Dodatek č. 1 ke smlouvě o dílo č. 0729/2023/OI

- Smluvní strany činí nesporným, že mezi sebou uzavřely Smlouvu o dílo č. 0729/2023/OI ze dne 27.02.2023, jejímž předmětem je závazek zhotovitele vypracovat pro objednatele architektonickou studii pro stavbu „*Modernizace podchodu u tramvajové zastávky Důl Hlubina*“ v městském obvodu Moravská Ostrava a Přívoz, k.ú. Moravská Ostrava, obec Ostrava (dále také jako „smlouva o dílo“).

6. Tento dodatek č. 1 je uzavřen v elektronické podobě.
7. Nedílnou součástí tohoto dodatku je příloha:
Příloha č. 1 – Požadavky na úpravu varianty „D“

Příloha č. 1:

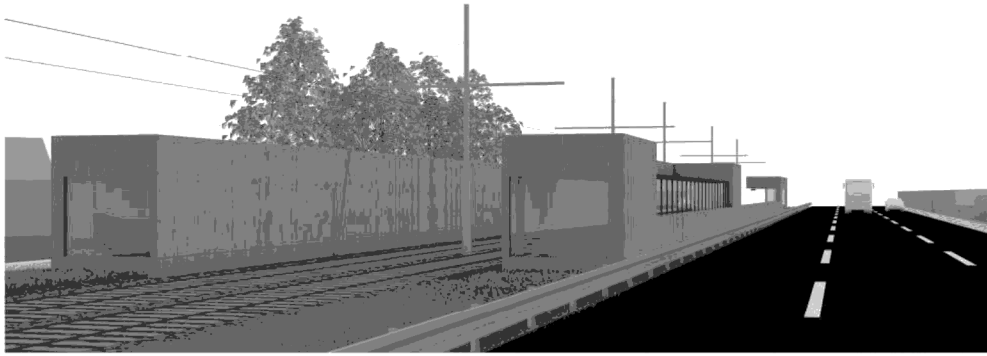
- zapracování vícemodulové varianty, která lépe ochrání čekající cestující před nepříznı́ počası́ U zastávky, která je v blízkosti tubusu podchodu, byl vznesen návrh na prodloužení zastřešení tak, aby zastávkový přístřešek a zastřešení podchodu na sebe souvisle navazovaly. Zastřešení zastávek by mělo reflektovat na zvýšený provoz v období konání akcí DOV, při kterých je řešená zastávka stěžejnı́,

- provozovatel požadoval, aby prosklené výplně konstrukce zastávek měly standardizovaný rozměr zasklení a mobiliář (zastřešení) byl navržen s ohledem na jeho udržitelnost,

- provozovatel požadoval z důvodů bezpečnosti doplnění zábradlí do prostoru kolejiště,
- provozovatel doporučil doplnit do prostoru nástupišť informační panely s informacemi o kulturních a jiných akcích města a DOV.

- čela zastávkových přístřešků musí mít závětrı́, není nutné toto mít na celou šířku přístřešku,
- doplnění kamerového systému,
- obousměrné napojení řešeným podchodem na cyklostezku (směr do DOV a opačně). Napojení cyklostezky na stanové městečko, které je zřizováno v období festivalů,

- zvážení možnosti zřízení úrovněového přechodu přes tramvajovou trať v místě zastávky Hlubina směrem ke služebně policie a v případě vhodnosti tohoto řešení jej navrhnout,

- finální povrchová úprava konstrukce tubusu podchodu a zastávkových přístřešků bude navržena červeným cihlovým obkladovým páskem, obdobně jako je povrchová úprava na objektu Heligonka v DOV.

Předmětné změny, které jsou popsány výše nemají vliv na cenu za realizaci díla dle smlouvy o dílo. Předmětné změny budou rovněž zpracovány v souladu s níže uvedenou vizualizací:
